Anlage 2

Stellungnahmen der Öffentlichkeit

Betreff: Bebauungsplan Nr. 631 „Pastor-Hochhard-Straße“ Einsprüche und Anregungen

Bebauungsplan 631 "Pastor-Hochard-Straße"
(Frist: 12.3.2009)

Anlage: zwei Seiten Gangkurven Pleisbach

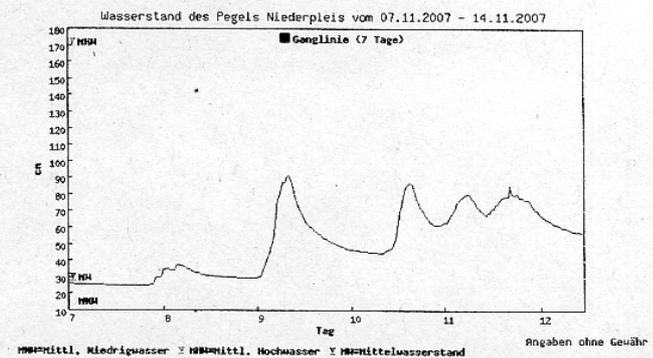
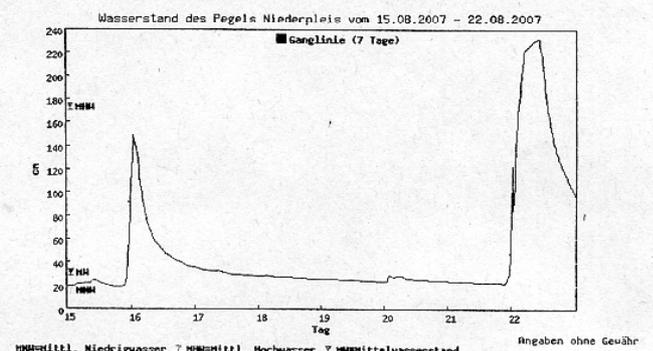
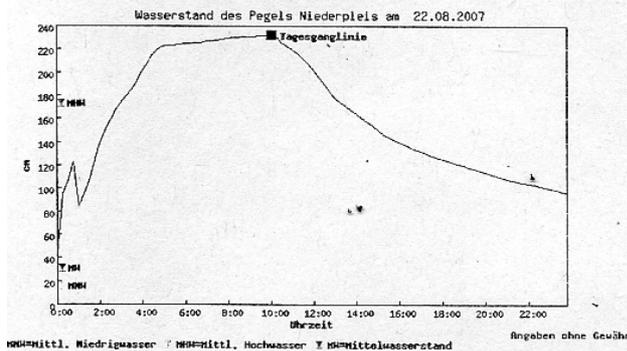
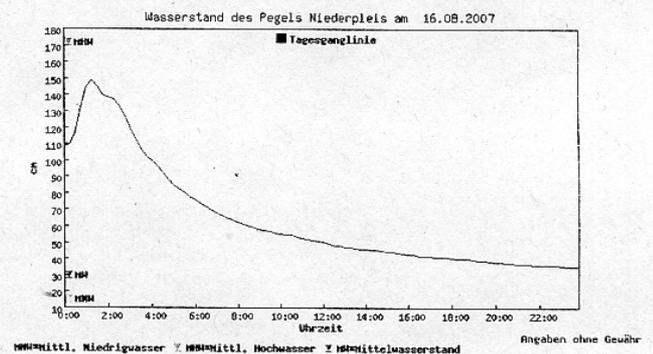
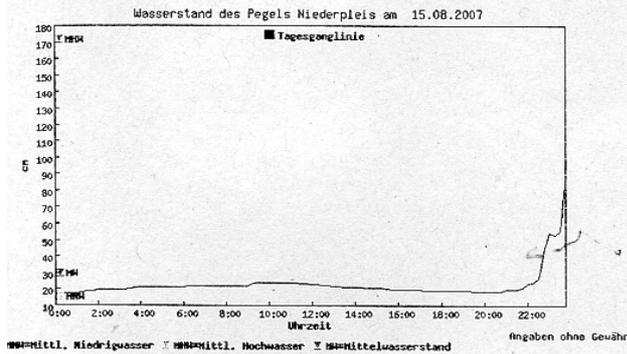
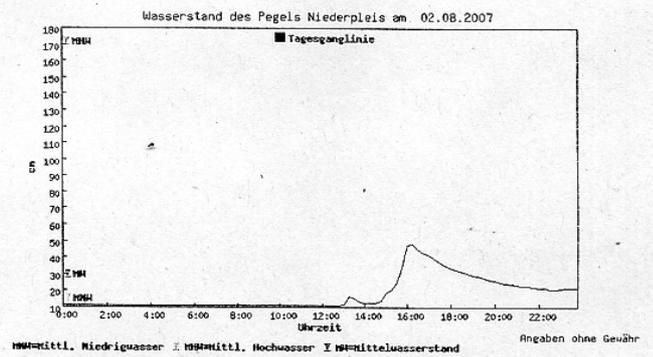
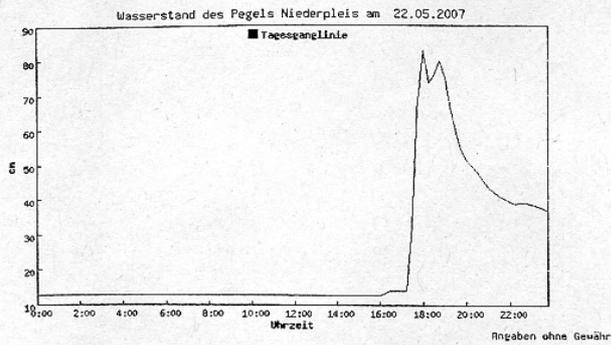
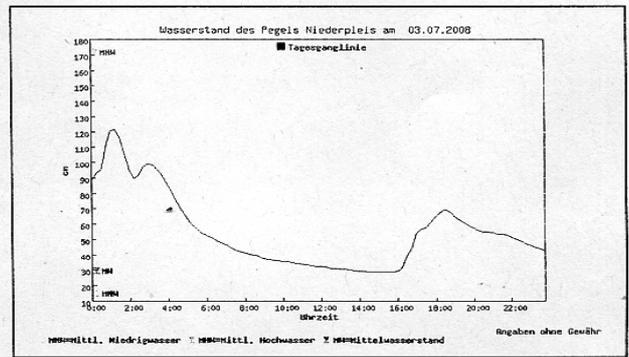
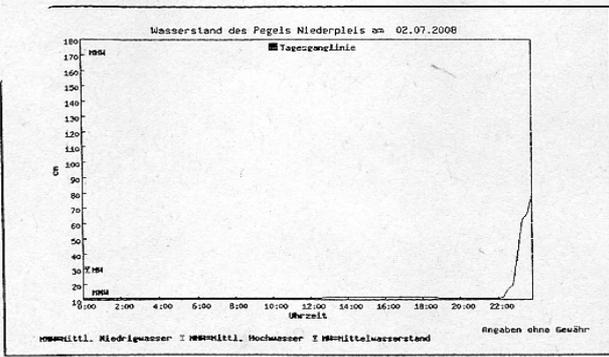
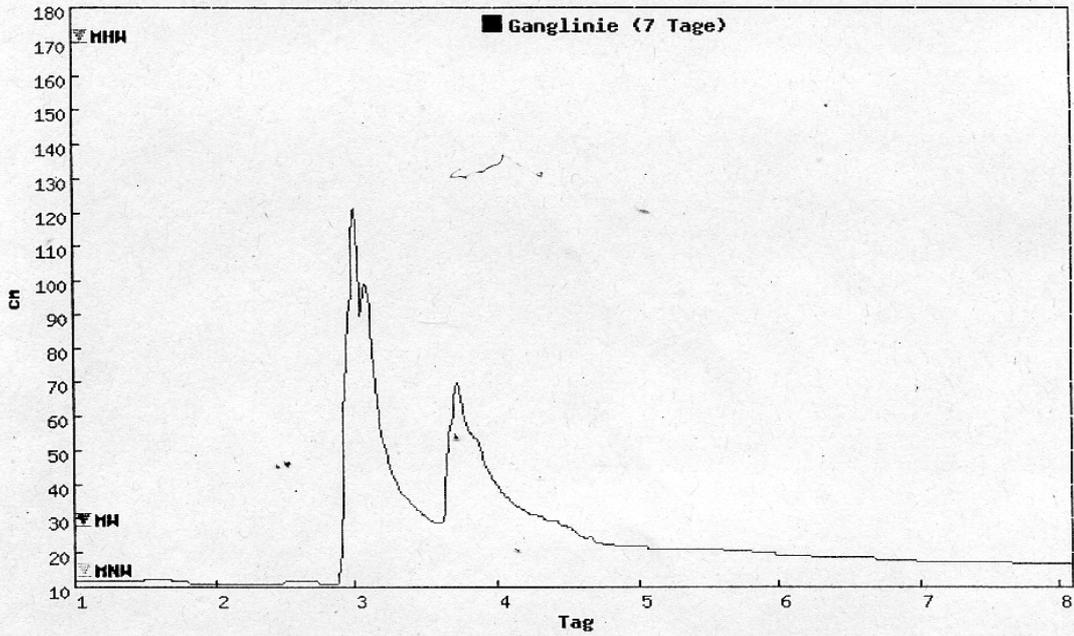
Die Stadt plant die Einleitung des anfallenden Niederschlagswassers in den Pleisbach. Die Einleitung von erheblichen Niederschlagswassermengen in den Pleisbach führt bereits aktuell zu extremen negativen Auswirkungen auf den Pleisbach, die nach dem BWK M3 zulässige Einleitungsmenge wird bereits um ein vielfaches durch bestehende Niederschlagswässer aus den Siedlungsgebieten u.a. von Niederpleis übertroffen. Nach den Vorgaben der Wasserrahmenrichtlinie sollen die Gewässer zukünftig aber auch hydraulisch ein naturnahes Abschlussregime erhalten.

In der Anlage erhalten Sie einige Ganglinien des Pleisbaches aus den letzten beiden Jahren (2007/8), die eindrucksvoll die verheerende Abflusssituation des Pleisbaches dokumentieren. Die Einleitung von Niederschlagswasser gemäß § 51 a LWG ist aber an die Vorgabe verbunden, dass dadurch keine anderen öffentlichen Belange negativ betroffen sind ("Wohl der Allgemeinheit"). Dies ist beim Pleisbach nicht gegeben, vielmehr stehen Aspekte des Gewässerschutzes und der Hochwasservorsorge weiteren Einleitungen entgegen.

Sofern eine schadlose Beseitigung des Niederschlagswassers einer Baufläche abschließend nicht möglich ist, stünde dieser Mangel einer Bebauung grundsätzlich entgegen.
